部品製造部(コネクタ)

48F-01-010

不具合連絡書

連絡受理日	2017/01/24		
不具合受付け者名	品質保証部品質保証三課品質保証G		片山 雄司
客先名	豊田通商株式会社	連絡者名	MD 竹花氏
客先よりの連絡方法	荷物		
受付区分	不良		
仕様番号 / 品名	BLV3E001B	/	CAP-LITHIUM CELL プレス
ロットNo.	17.01.11.1S.003-005		
対象数量	81,000個

側面拡大写真

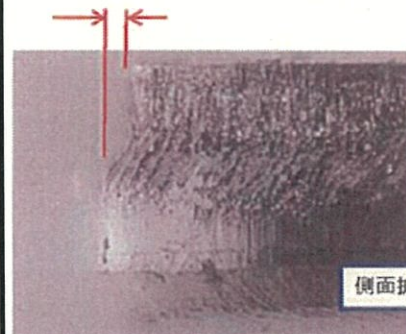
側面段差(I1寸法)規格外。
0.02mmMAXのところ0.026mm
1cavで発生。
